# Informationen zur Machbarkeitsstudie

Aktionsbündnis  
Unmenschliche Autobahn  
Keine A66 / A661

Frankfurt Griesheim, 14.9.2024

Abbildung 53: Querschnittsbreiten Planfall 3

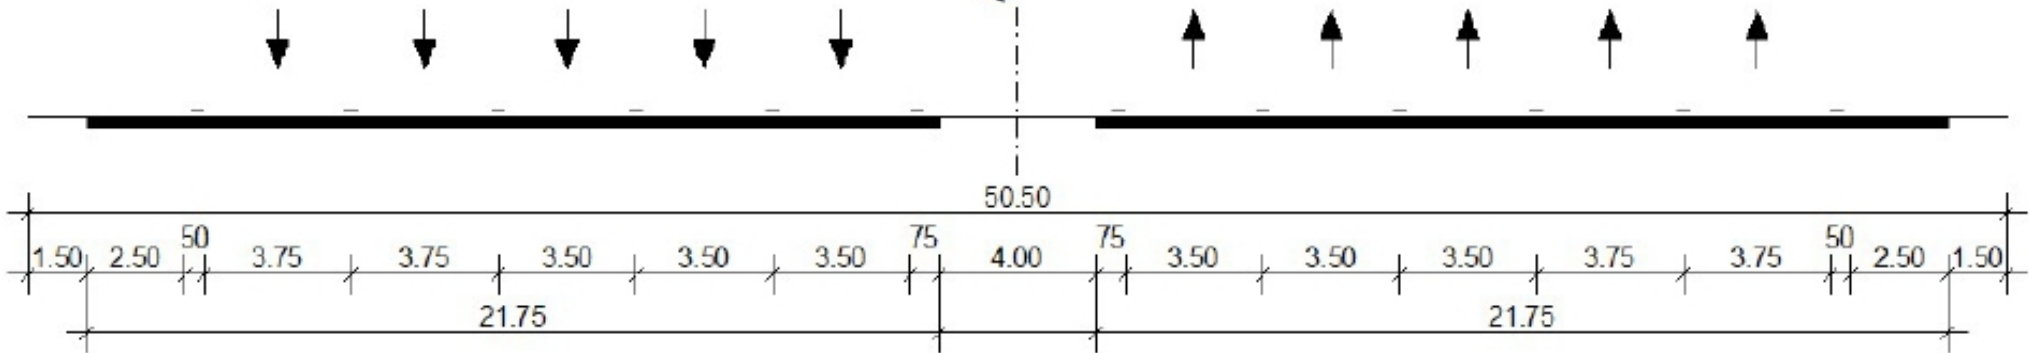
In diesen 50,50 m ist der Lärmschutz nicht enthalten.

Abbildung 86: Lage der Wohnbebauung zwischen AS Ffm.-Niederrad und Westkreuz mit Darstellung von Einhausungen

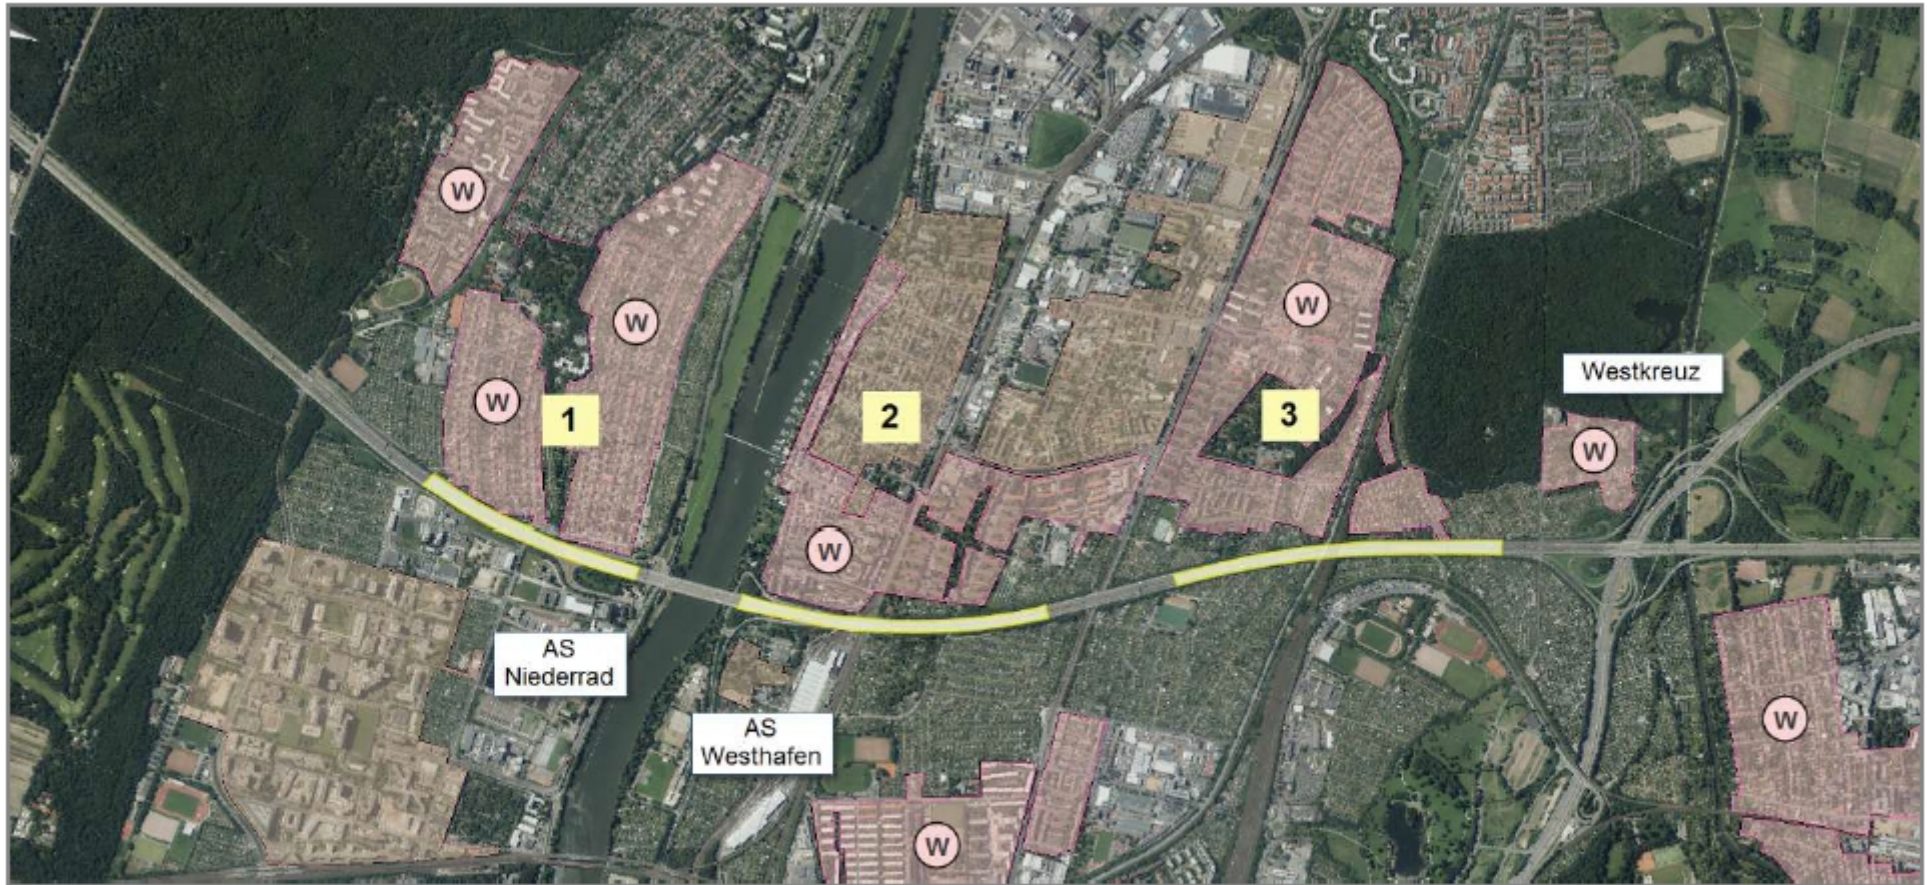
"bei alleiniger Betrachtung der Lärmschutzaspekte [wären] zwischen AS Niederrad und Westkreuz auf drei Teilabschnitten Einhausungen zu empfehlen."

"Einhausungen sind in Bezug auf die Beurteilungspegel sehr effektiv, haben aber große negative Auswirkungen
